COMUNE DI SILIGO (SS)

PROGETTO PER LA COSTRUZIONE ED ESERCIZIO DI UN IMPIANTO AGRIVOLTAICO, PER LA PRODUZIONE DI ENERGIA ELETTRICA DA FONTE RINNOVABILE ABBINATA AD ATTIVITA' ZOOTECNICA, SITO NEL COMUNE DI SILIGO (SS) PER UNA POTENZA NOMINALE MASSIMA DI 29721 KW E POTENZA IN A.C. DI 27500 KW, ALLA TENSIONE RETE DI 36 KV, E DELLE RELATIVE OPERE DI CONNESSIONE RICADENTI ANCHE NEI COMUNI DI CODRONGIANOS (SS), PLOAGHE (SS) E SILIGO (SS)

**CONTRODEDUZIONI AL PARERE DEL MINISTERO DELLA CULTURA –
SOPRINTENDENZA SPECIALE PER IL PNRR (IL “MIC”) DEL 17.10.2023, PROT. N.
0024094-P, RECEPITO DAL MASE IN DATA 19.10.2023 CON PROT. N. 0167878**

DATA: 25/01/2024

Estratto planimetrico su base ortofoto dal quale si evince il non interessamento dell'area in progetto con le zone di tutela condizionata dei Nuraghe Morette, Traversa e Tranesu

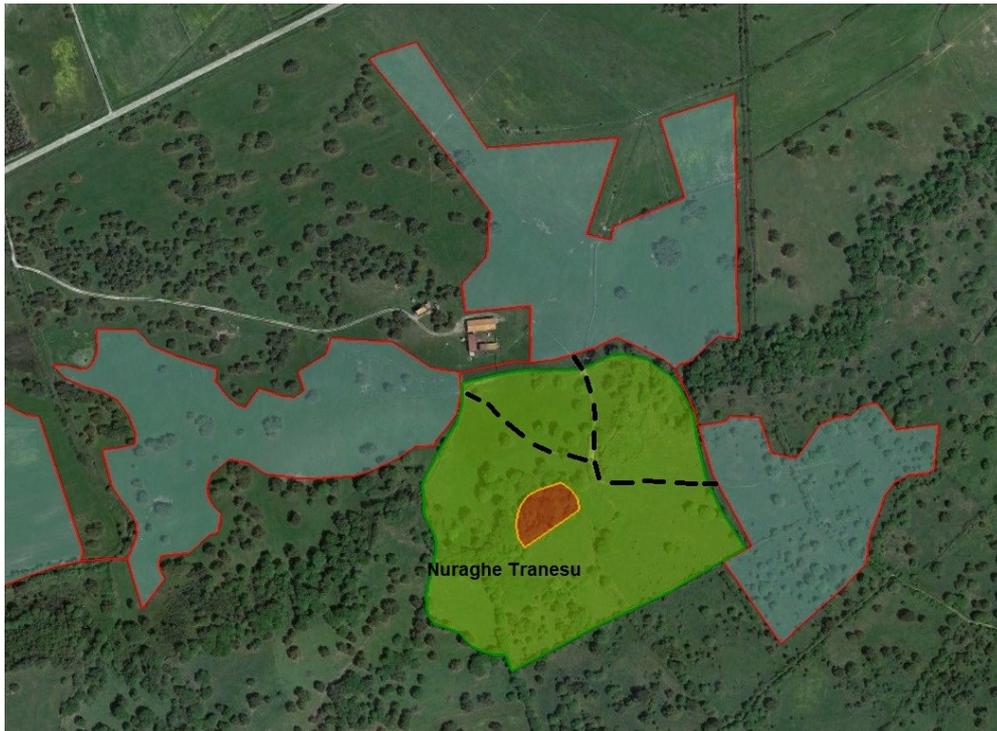
In riferimento all’osservazione di cui sopra, si sottolinea che l’intero progetto è stato rimodulato per adeguarlo alla disciplina di tutela richiamata nella stessa osservazione. In particolare le superfici interessate dal progetto non interesseranno zone di tutela condizionata e zone di tutela incondizionata (riferimento al Nuraghe Morette – BP 2827 e al Nuraghe Tranesu – BP 2833) richiamate nella nota [1] interna all’osservazione di cui sopra e le zone di tutela incondizionata distenderanno più di 100 ml dalle aree d’intervento.

Per quanto riguarda i percorsi degli elettrodotti interrati e porzioni di viabilità interne, questi interesseranno zone di tutela condizionata, nel rispetto delle norme relative alle stesse zone e riportate integralmente nell’osservazione in esame; infatti tali norme recitano testualmente “[...] è prescritta la valorizzazione e la conservazione delle recinzioni storiche [...] in ogni caso dovranno essere adeguati o riutilizzati in via prioritaria i tracciati eventualmente già esistenti. In riferimento alla viabilità esistente, qualora non adeguatamente motivato sono ammessi unicamente interventi di manutenzione ordinaria e straordinaria. [...] Gli eventuali sistemi di illuminazione pubblica e di trasporto dell’energia elettrica devono essere rispettosi del paesaggio e del territorio, privilegiando in ogni caso soluzioni che prevedano l’interramento dei cavi o delle tubazioni.”

Inoltre trattandosi di un’opera infrastrutturale completamente interrata, realizzata lungo le viabilità esistenti, senza alcuna modifica dello stato dei luoghi, l’intervento non avrà alcun impatto sui beni paesaggistici e sugli ulteriori contesti paesaggistici. In corrispondenza degli elementi idrici verrà utilizzata la tecnologia trivellazione orizzontale controllata (TOC), tecnologia “no-dig” che permette la posa in opera dei cavi

in maniera teleguidata, senza eseguire scavi a cielo aperto. L'intervento quindi non comporta la cementificazione degli alvei e delle sponde e l'eliminazione della vegetazione riparia; opere di rimboscimento con specie esotiche; prelievi di sabbia. Infatti il D.P.R. 13 febbraio 2017, n. 31, rubricato "Regolamento recante individuazione degli interventi esclusi dall'autorizzazione paesaggistica o sottoposti a procedura autorizzatoria semplificata". Il D.P.R. n. 31/2017, all'art. 2, rubricato "Interventi ed opere non soggetti ad autorizzazione paesaggistica", prevede che "Non sono soggetti ad autorizzazione paesaggistica gli interventi e le opere di cui all'Allegato A nonché quelli di cui all'art. 4" all' allegato A. Il punto A. 15 esenta espressamente, tra l'altro, "... la realizzazione e manutenzione di interventi nel sottosuolo che non comportino la modifica permanente della morfologia del terreno e che non incidano sugli assetti vegetazionali, quali: volumi. Il progetto proposto prevede la conservazione delle recinzioni storiche e per consentire il passaggio da una zona all'altra saranno utilizzati esclusivamente i tracciati già esistenti, previa sistemazione degli stessi con opere di manutenzione ordinaria e straordinaria necessarie al raggiungimento dei livelli di sicurezza prescritti dalla normativa vigente, soprattutto in fase di cantiere (D.Lgs 81/2008 e ss.mm.ii.), fase, oltretutto, temporanea in quanto limitata solo al periodo di costruzione dell'impianto. Il passaggio degli elettrodotti che collegheranno le porzioni d'impianto e che interesseranno la zona di tutela condizionata del Nuraghe Tranesu, saranno effettuati esclusivamente in maniera interrata, utilizzando la viabilità esistente e posati durante le fasi di manutenzione di cui sopra. Gli elettrodotti interrati necessari alla connessione dell'impianto agrivoltaico e che interesseranno le zone di tutela condizionata, saranno posati esclusivamente lungo la viabilità esistente (porzioni di Strada Provinciale 96 e viabilità comunale limitrofa). Nel seguito si riporta un estratto planimetrico dell'area d'intervento e un estratto dell'area in prossimità del Nuraghe Tranesu dalle quali si evidenzia tutto quanto sopra riportato.

Estratto della Tav 2 allegata alla variante urbanistica del novembre 2012 con indicazione dell'area oggetto d'intervento

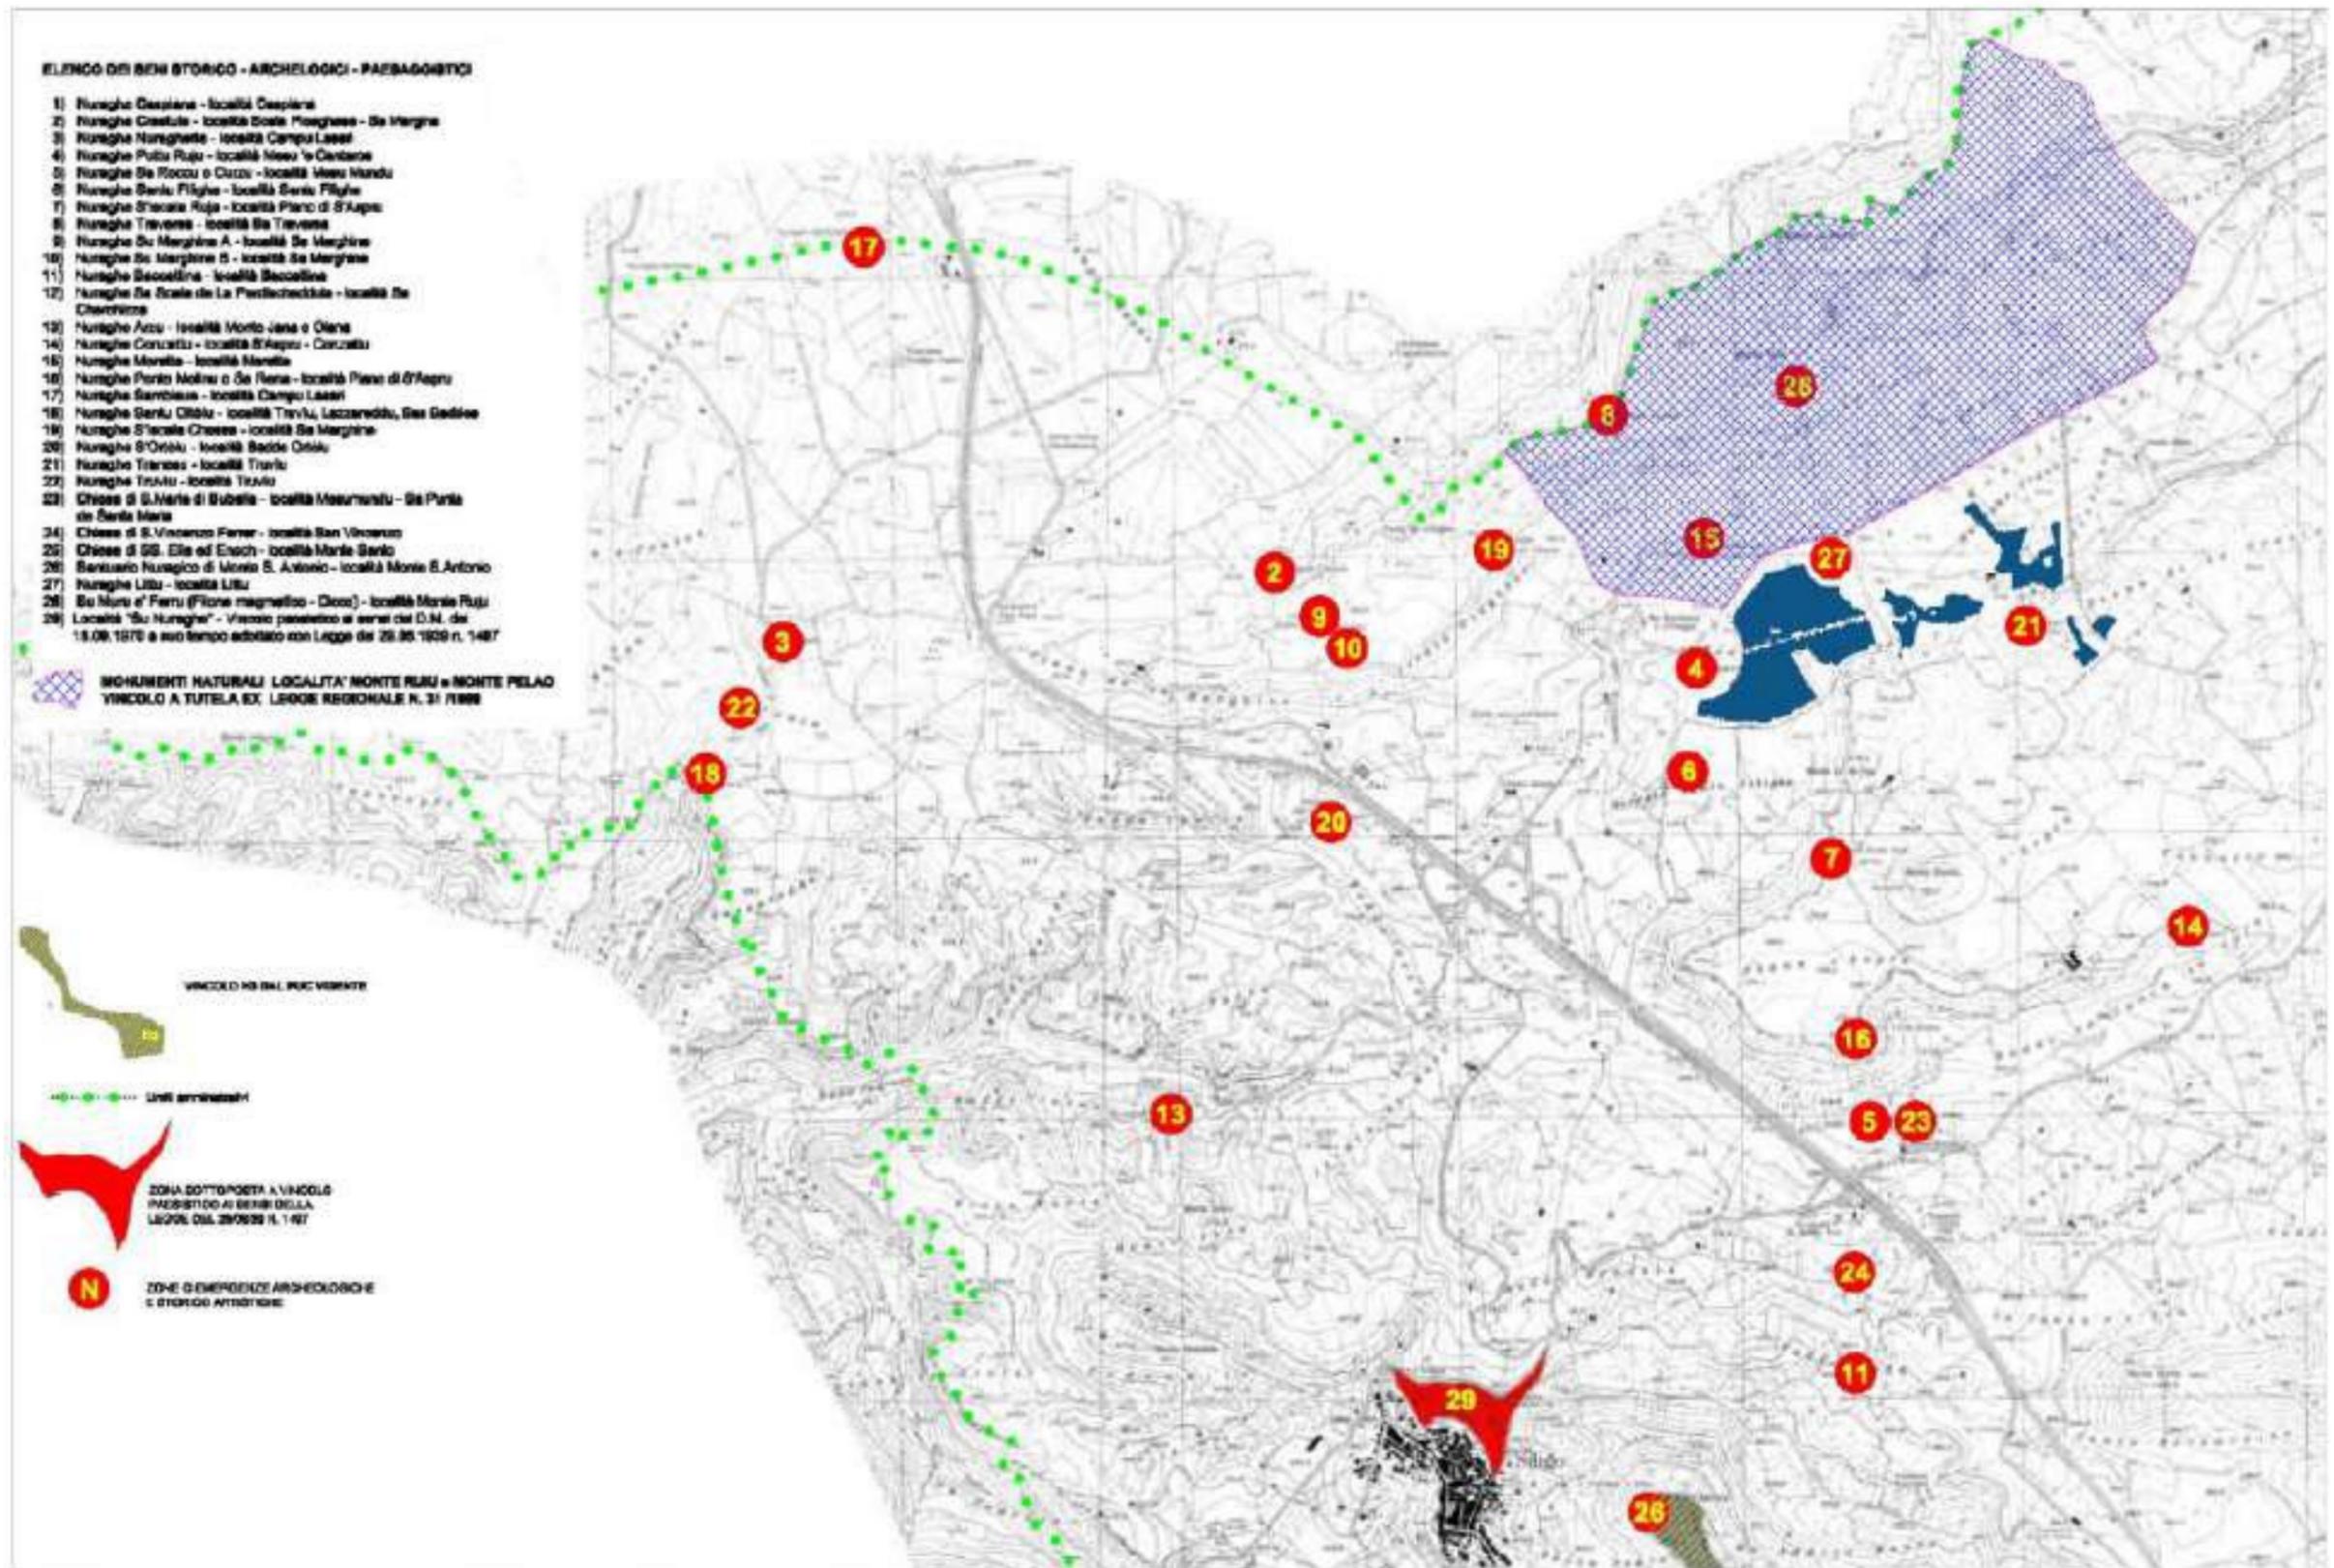
[...] Inoltre, si segnala che l'area in progetto risulta limitrofa alla zona di 'Vincoli Speciali In Zona E', introdotta dalla variante al PUC sopracitata per disciplinare l'attività a ridosso del monumento naturale di Monte Rujù (art. 17bis delle NTA del PUC di Siligo [2])". [...]

Come si evince dalla Tav 2 (cfr pag 13), allegata alla variante urbanistica del novembre 2012, l’area d’impianto risulta esterna al tavolato attorno al Monte Ruiu.

Rappresentazione, su ortofoto, dell'area d'impianto con i beni tutelati elencati e la non interferenza dagli stessi beni

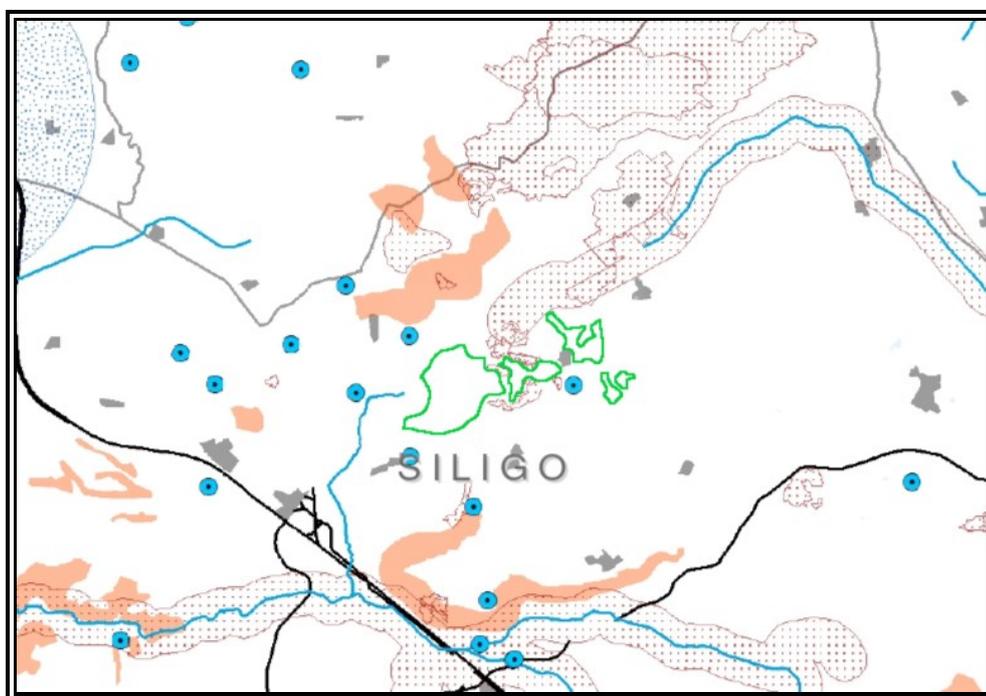
Si riporta un estratto cartografico dei beni indicati con l'evidenza della non interferenza dell'impianto proposto con gli stessi.

Planimetria su base ortofoto dell'area d'impianto agrivoltaico con assenza d'interferenze con le fasce di rispetto di 150 ml dai fiumi

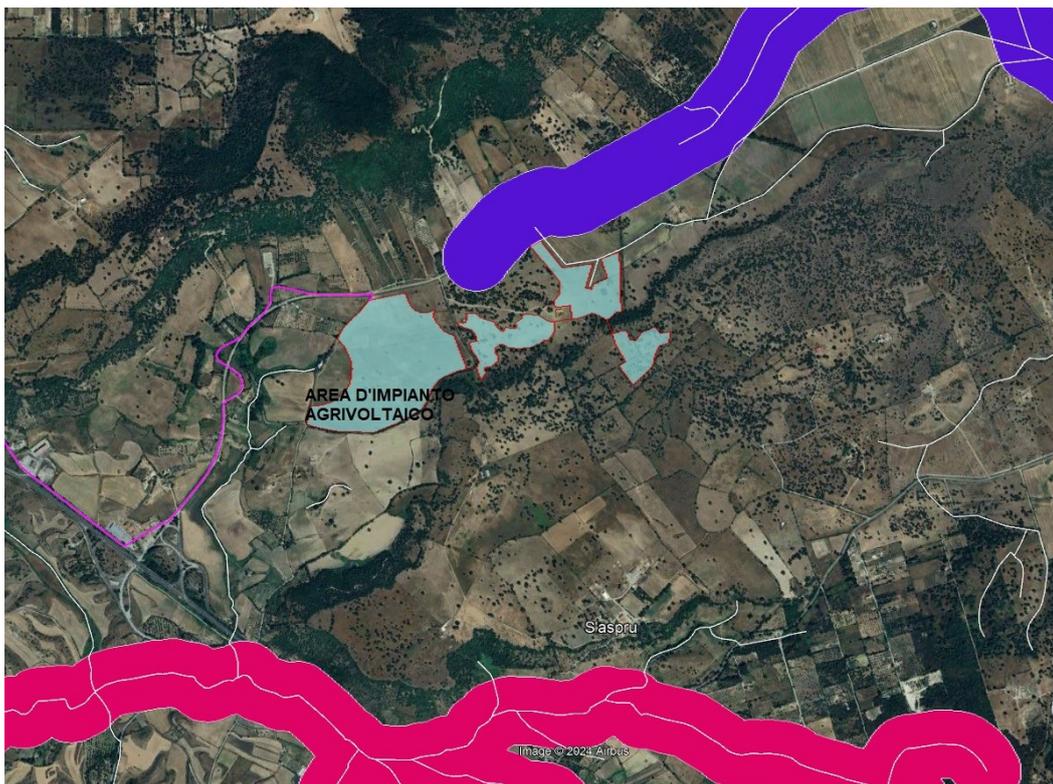
Riprova a quanto sopra affermato è la visualizzazione dello strato informativo "Fascia di 150 ml dai fiumi" – file .shp – scaricabile dal sito "Sardegna Geoportale – scheda metafato – percorso web: https://webgis2.regione.sardegna.it/geonetwork/srv/ita/catalog.search#/metadata/R_SARDEG:393f76de-6c16-4c1d-93d0-0d8bbeeb075d", dal quale si ottiene la visualizzazione di seguito riportata (importazione del file .shp):

Planimetria su base ortofoto dell'area d'impianto agrivoltaico e dell'elettrodotto di connessione interrato con assenza d'interferenze con le fasce di rispetto di 150 ml dai fiumi

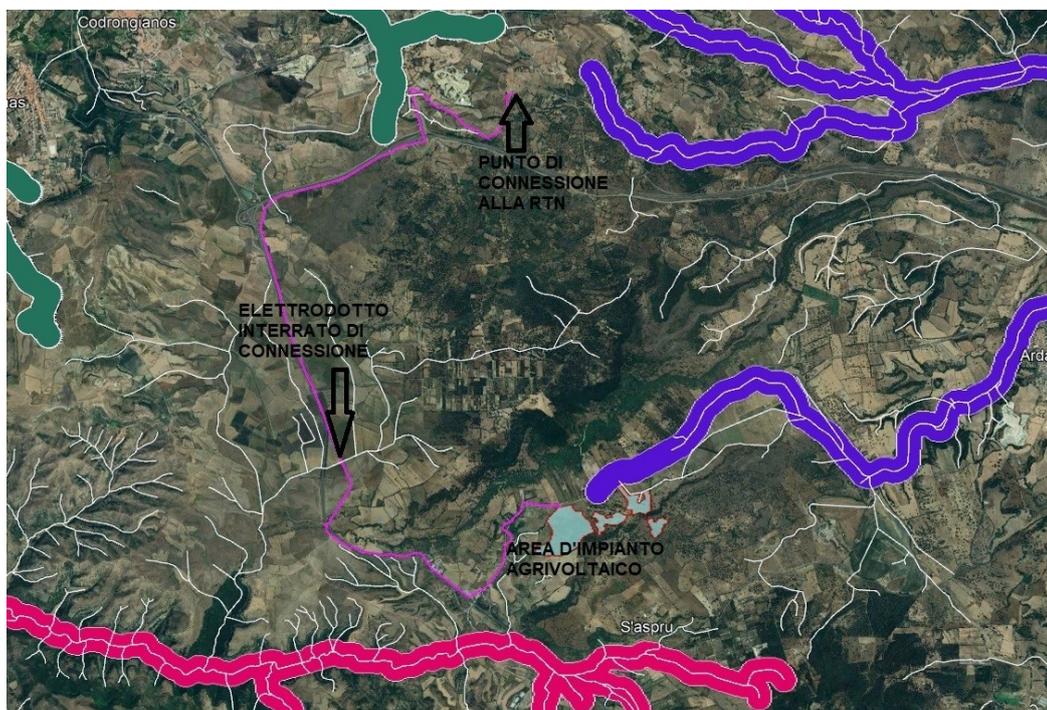
La non interferenza dell'impianto agrivoltaico proposto si ha anche per quanto riguarda l'elettrodotto interrato di connessione, come evidenziato nella figura seguente:

Estratto planimetrico su base ortofoto della zona di tutela condizionata del Nuraghe Tranesu con evidenziate (tratteggiato nero) le viabilità esistenti oggetto di opere di manutenzione ordinaria e straordinaria e oggetto di posa degli elettrodotti interrati

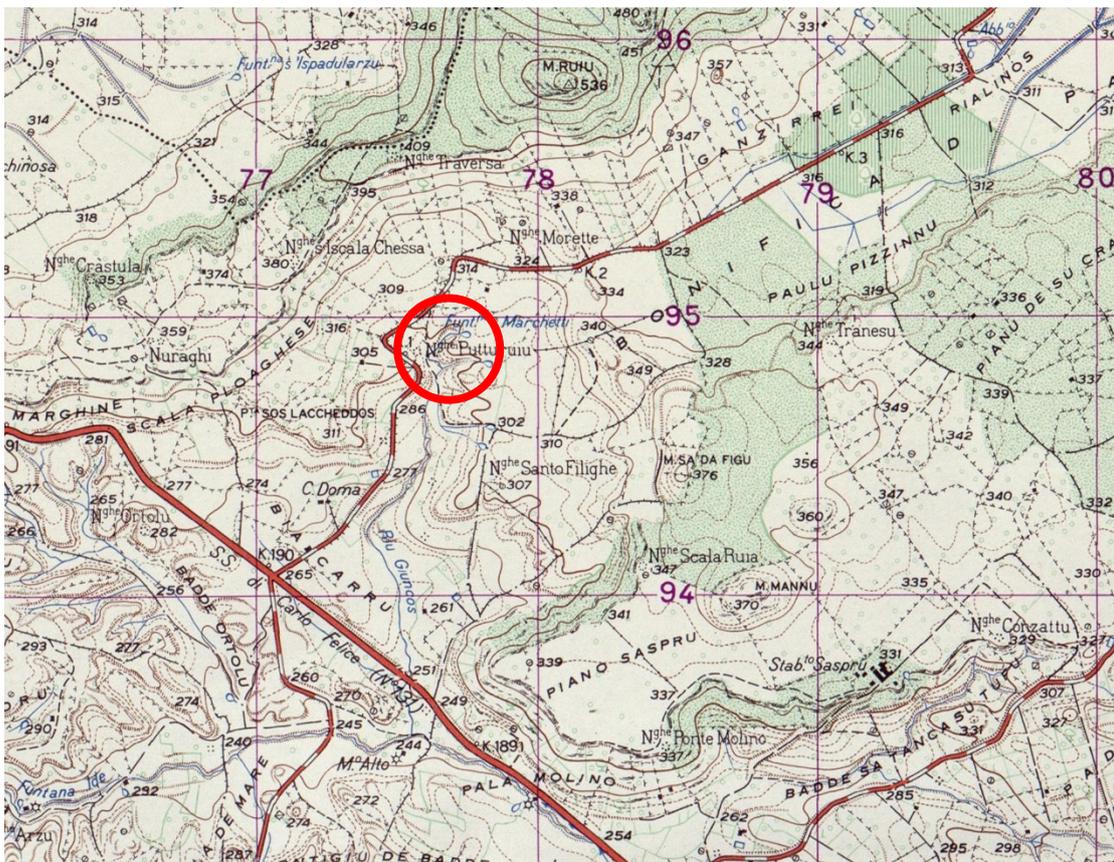
Nel seguito si riporta un estratto planimetrico dell'area d'intervento e un estratto dell'area in prossimità del Nuraghe Tranesu dalle quali si evidenzia tutto quanto sopra riportato.

Planimetria della zona d'intervento con evidenziate, in rosso, le distanze dai beni culturali archeologici prossimi all'area d'impianto

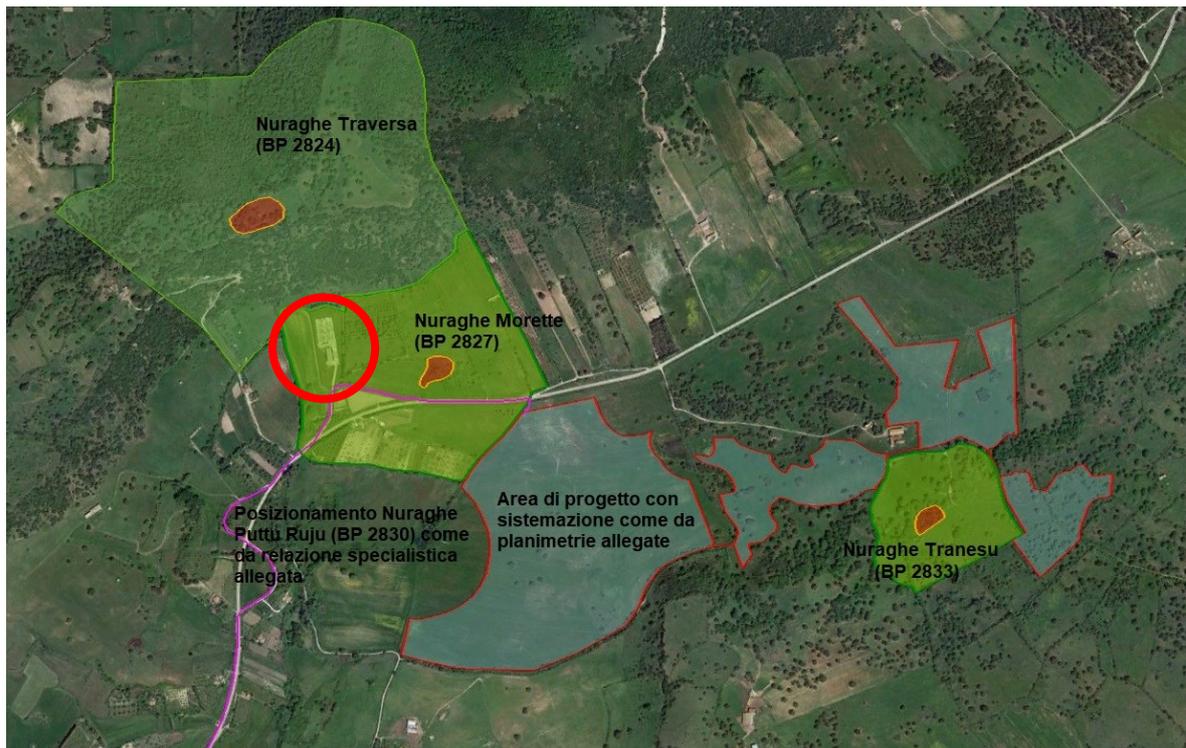
Per sottolineare quanto sopra detto, si riporta un estratto planimetrico dei beni culturali archeologici prossimi alla zona d'intervento e le rispettive distanze di questi dal sito d'impianto.
